SON RAKAM 11

d^1	Diş Üstü Çapı : Major Diameter Ø5.97-5.79 (1)					Tavlama : Soft annl. :	–		OBEL®
d^2	Bölüm Dairesi Çapı: Pitch Diameter Ø5.32-5.21 (2)	Kod Code	Değişiklikler Modification	Tarih Date	İmza Sign	Çizen Draw	A.Bayaner	08.02.2012	
						Onay Approval	N.Yetilmezer	08.02.2012	
	Kumpas İle Ölçüm Measurement With Caliper	Ölçek Scale		Kalite : Quality :	6.8	K.Güvence Q.C.	A.Aytuğ	08.02.2012	
	Micrometre İle Ölçüm Measurement With Micrometer	(x)Malzeme Material		Tel Çapı : Wire dia :	–	Makina Adı Machine Name		Spec :	DIN 603 / 35029525
	Geçer Geçmez Mastarı İle Kontrol Control With GO NO-GO Gauges	Sertlik H.T (HRc)				Parça Adı Part Name	M6x1.00x12 BOMBEBAŞ CİVATA		Müşteri (Customer)
		Kaplama Coating	Zn BEYAZ (Cr+3)						
	Profil Projeksiyon Cihazı İle Kontrol Control With Profile Projector	Ağırlık Weight	–			Arşiv Kodu Archive Code	80035-00004		VESTEL DİJİTAL

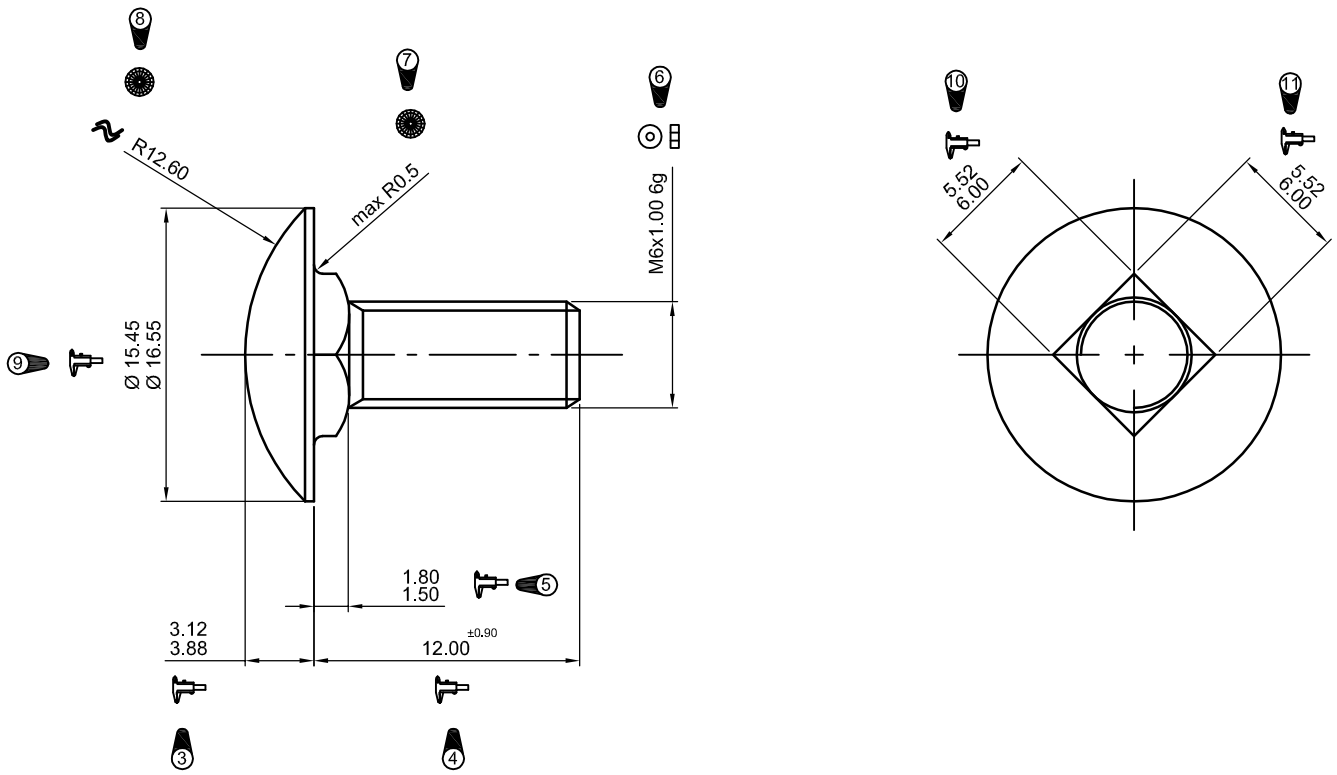
REVİZYON DEĞİŞİKLİĞİ			
A	müşteri isteği üzerine ; 5 numaralı (ölçü 3,40-4,60 iken) 2,00 mm olarak değiştirilmiştir.	20.02.2012	AYDEMİR BAYANER
B	müşteri isteği üzerine ; 5 numaralı (max 2.00 mm iken) 1.80-1.50 mm olarak değiştirilmiştir.	27.02.2012	AYDEMİR BAYANER
C	müşteri isteği üzerine ; kalitesi 6.8 olarak değiştirilmiştir.	07.03.2012	AYDEMİR BAYANER
D	müşteri isteği üzerine ; 4 numaralı 15 ölçüsü (12 olarak değiştirilmiştir.)	15.03.2012	AYDEMİR BAYANER
E	müşteri isteği üzerine ; 10 ve 11 numaralı 6.48 olan ölçü (6 olarak değiştirilmiştir.)	03.04.2012	AYDEMİR BAYANER
